06 基構報-0001 「平成 1 7 年度原子力施設等の耐震性評価技術に関する試験及び調査機器耐力その 2 (PWR 制御棒挿入性) に係る報告書」 平成 1 8 年 8 月 独立行政法人 原子力安全基盤機構  
<http://www.ines.go.jp/content/000010353.pdf>

安全委員会の久木田委員長代理による質問に対する原子力安全・保安院の 2 0 1 2 . 3 . 1 3 付回答「原子力安全基盤機構における検討から、設計に用いる地震動を大きく超えるような地震動 (Ss の 2 倍を超える約 1,560 ガルの地震動) に対して、許認可上の許容時間 (2.2 秒) 程度で制御棒が全挿入される」という内容が本当かどうか、基盤機構の上記資料をチェックする。

図 5.3.3-16 (2/2) 各地震条件における挿入時間遅れの比較

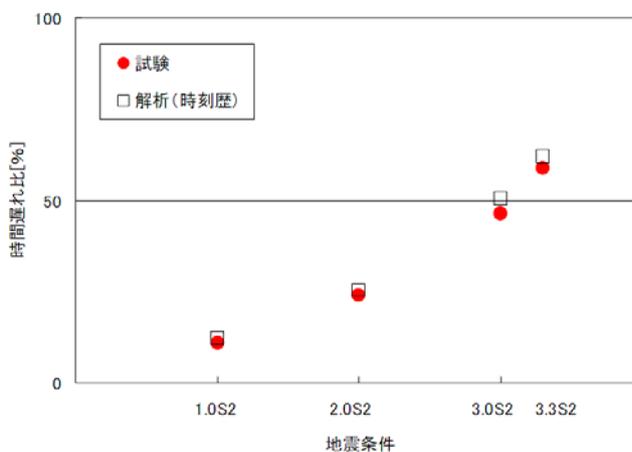
表 5.2.3.5-1 のうち、流水時のデータは右図のグラフ(p.5.3.3-25)が示す値と事実上よく一致している。

そこで、これらのデータに対応する制御棒挿入時間を次の方式で計算する。

注：例えば流水時で 1.0S2=473 ガルのとき、  
 表 5.2.3.5-1 の下部に書かれている式より、  
 (計測時間 - 初期時間) / 初期時間 = 0.11  
 となり、初期時間 = 1.44 なので、  
 計測時間 = 初期時間 × (1 + 0.11) = 1.60

結果は右下表となり、3.3S2=1561 ガルのとき、流水時の制御棒挿入時間 = 2.29 秒となる。

★保安院の上記回答に「実機サイトの S 2 包絡波 (473gal) の 3.3 倍までの実験を行い、許認可上の許容時間(2.2)程度で問題なく挿入されることが確認されている」と書かれているのは、このことだと思われる。

ただし、この数値はあくまでも試験装置での挿入時間であり、大飯 3・4 号のような実機とは条件が異なっている。

図 6.4.4-1 実機条件 各地震条件における時間遅れ

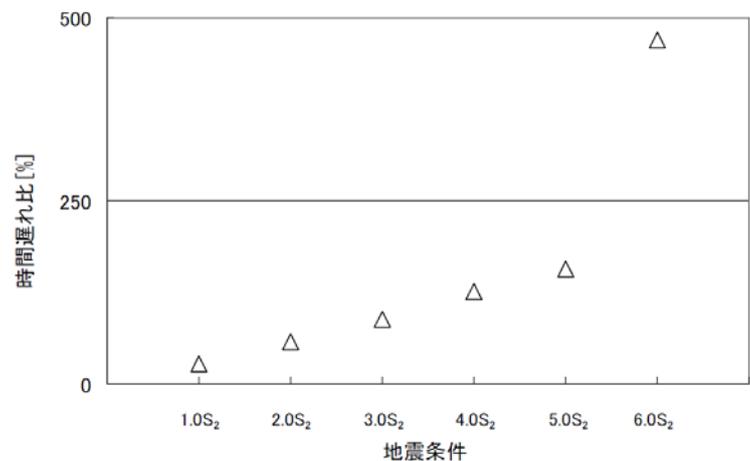
実機条件で、時刻歴解析法により解析した結果が図 6.4.4-1 (p.6.4-11) に示されている。

その数値データはp.6.4-10に書かれていて、下表のようになっている。

これらのデータより、2点(1.0S2,25)、(3.0S2,90)を通る直線を引き、その直線上の値で、700ガル、2.0S2=946ガル、3.3S2=1561ガルのときの値を求める(線形推定)。この線形性が成り立っているのは、グラフから一目瞭然である。その時間遅れ比(%)からさらに、上記と同じ方法で制御棒挿入時間を求める(時間遅れ比をx、挿入時間をyとすると、 $y = 1.63 \times (1+x/100)$ )。

その結果は右表のようになる。大飯3・4号のような実機の場合には、制御棒挿入時間は1561ガルで3.26秒にもなり、とても「2.2秒程度」になるとは言えない。それどころか、大飯3・4号の現行基準地震動700ガルで2.29秒となり、すでに基準値の2.2秒を超えるのである。

★これらの結果、「Ssの2倍を超える約1,560ガル」で「許認可上の許容時間(2.2秒)程度」に納まるかのような言い方が如何にごまかしであるかは明白である。Ss(700ガル)は試験ではなく、試験に基づく実機の解析の方を指しているので、1560ガルでの挿入時間は3.26秒となるからである。大飯3・4号はこのようなごまかしでストレステストに合格し、運転が了承されたことになる。
